議案第80号

工事請負契約（（都）荒地西山線道路新設改良工事（その3））の変更について

資料1 変更内容及び理由について

【参考資料 1】仮設工（交通誘導員人数の変更、リース期間の延長）（+32,251 千円）

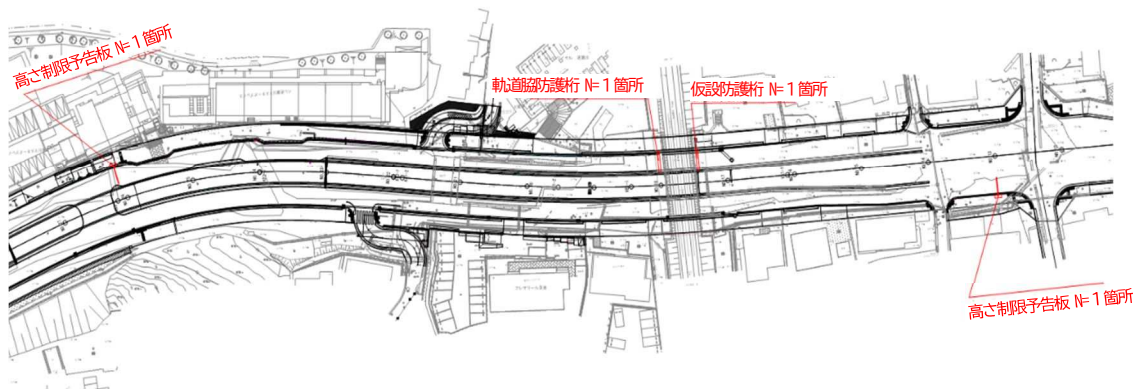
沿道住民の安全に配慮した生活動線の整備や安全設備の設置、交通誘導員の増員が必要となったため、仮設アスファルト舗装による迂回路整備や必要な保安材、仮囲い等を追加計上する。また、工種毎の所要日数を再度算出し、それに基づき必要な交通誘導員の人数を追加計上する。

湧水による工事の遅れに伴い、現在使用している覆工板やポンプのリース期間を延長する。

【参考資料 2】道路附属施設工（阪急軌道防護柵等の追加）（+18,861 千円）

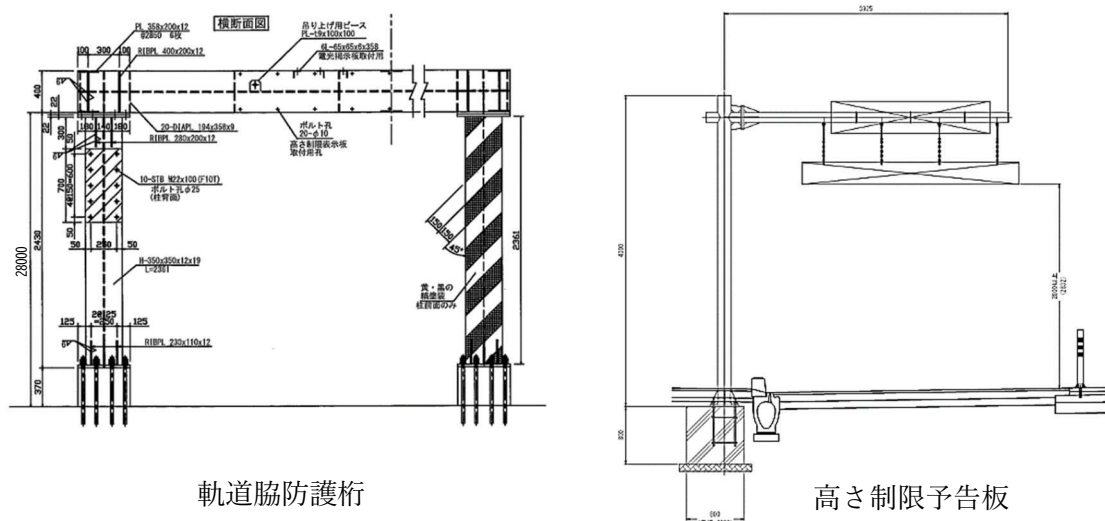
南北側道と阪急今津線の立体交差部は高さ制限 2.8 m の防護柵を設置する計画であったが、この度防護柵の構造に関する設計業務が完了したため本工事に追加する。また、軌道手前の防護柵の他、高さ制限以上の車両が一方通行の側道へ誤進入した際に事前回避可能な箇所には高さ制限予告板を南北側道各 1 箇所に設置する。併せて北側側道は両方向通行可能道路として暫定的に供用するため、阪急軌道東側に仮設防護柵を設置する。

【参考資料 3】 構造物撤去工（雨水管固化物除去の追加等）（+15,709 千円）

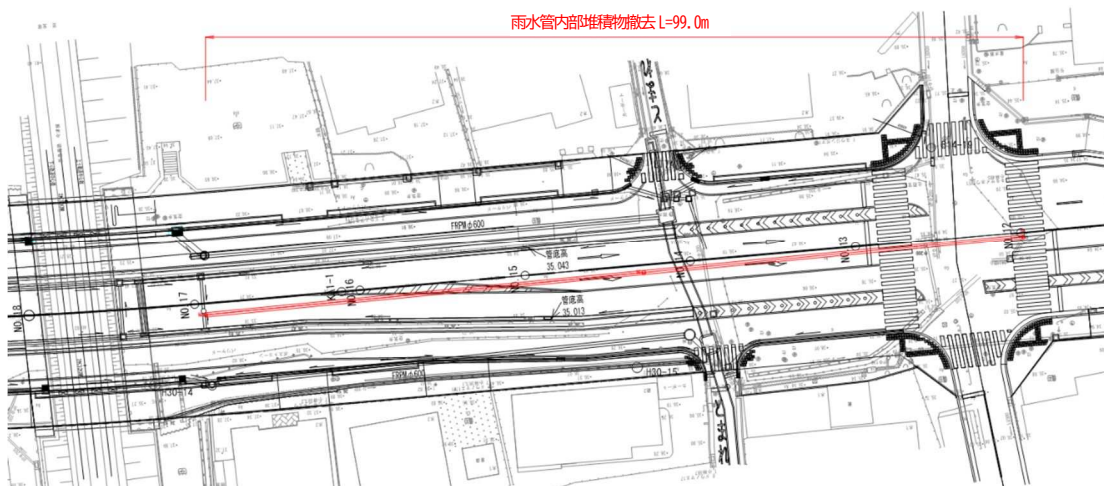
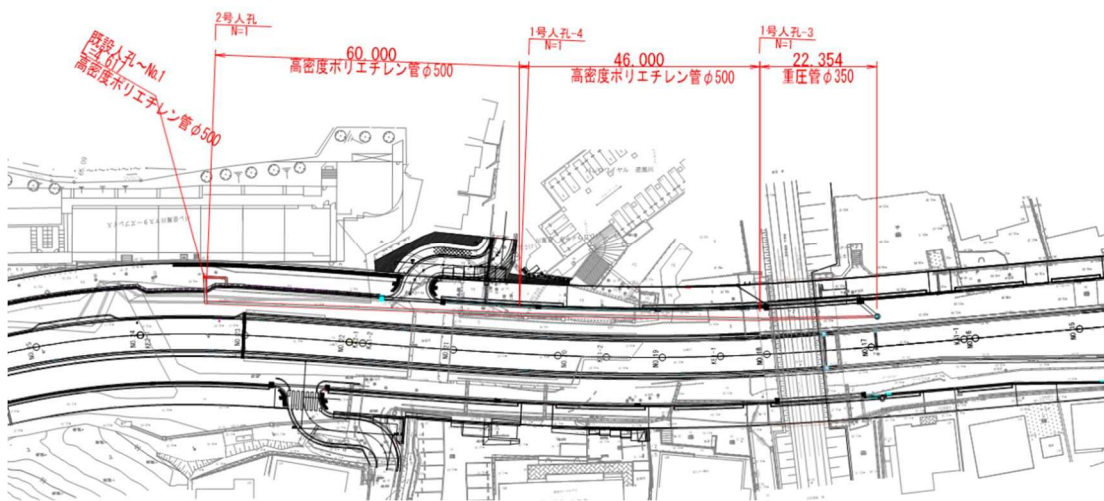
本線部に整備されている雨水本管の内、阪急交差部から旧県道交差点までの区間は排水勾配が緩く、現場より流出した土砂等の堆積により排水障害が発生している。昨年度末上下水道局下水道課で実施した管内部調査により、雨水管内部に溜まった二酸化炭素と流出土砂の成分が結合し固形物化することで本管を閉塞させていることが判明した。通常の浚渫作業では除去することが困難であり、このまま放置しておくとう工事車両の出入りや沿道住居の衛生面に影響が出るため、この度本工事にてカメラ付き削孔機を用いた固化物除去作業を追加する。

【参考資料 4】排水構造物工（雨水管・人孔の追加）（+6,226 千円）

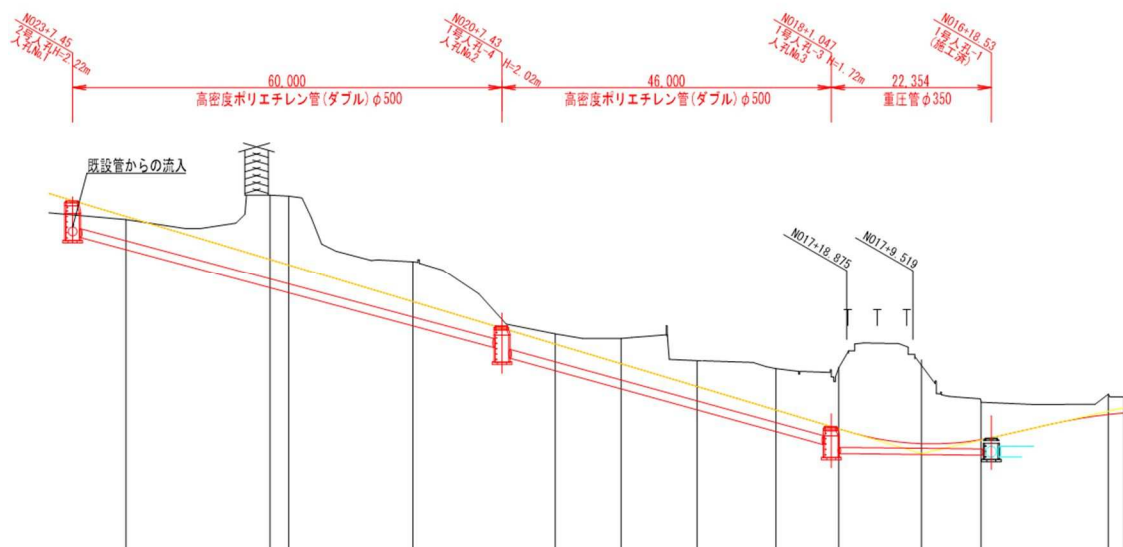
北側側道部に既存の水路が埋設されており、新たに設置する道路側溝へ接続する設計となっていたが、昨今の降雨等により多量の雨水が水路を流れている状況を鑑みて一部雨水排水計画の見直しを行った。見直しに伴い雨水管及び雨水人孔を新たに設置し雨水が適切に処理されるように追加変更する。

【参考資料 5】舗装工（車道舗装厚の変更）（+3,293 千円）

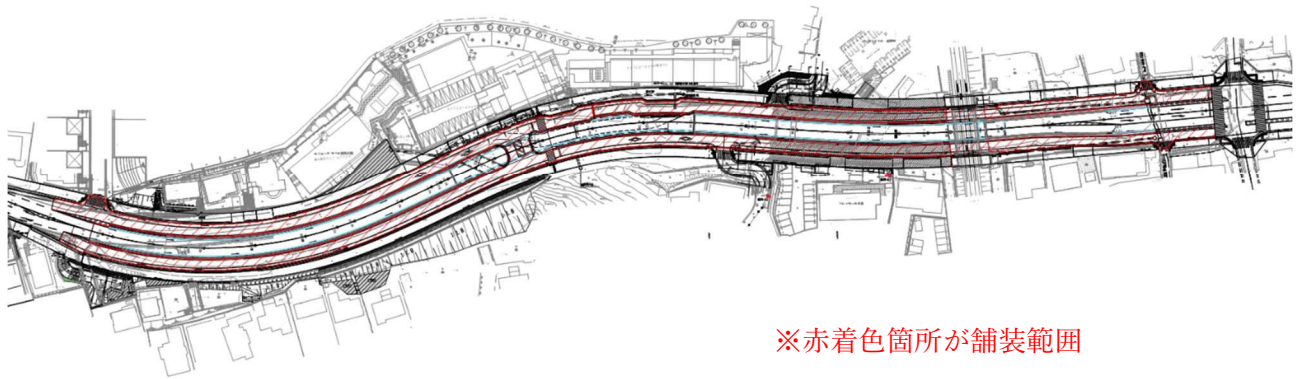
南北側道の車道部の舗装厚さについて、県の技術基準を基にコスト縮減を図るため特例値の 3 cm としていた。仮設舗装にて 3 cm で施工していた箇所で大型車両の通行はないものの、沿道にはマンション等住居が多く、普通乗用車や宅配車両の通行が多く、クラックやポットホール等の損傷が各所で発生した。供用開始後の長期間での健全な路面状況確保のため、本工事の本復旧で行う南北側道部の舗装厚さを一律 4 cm に変更する。
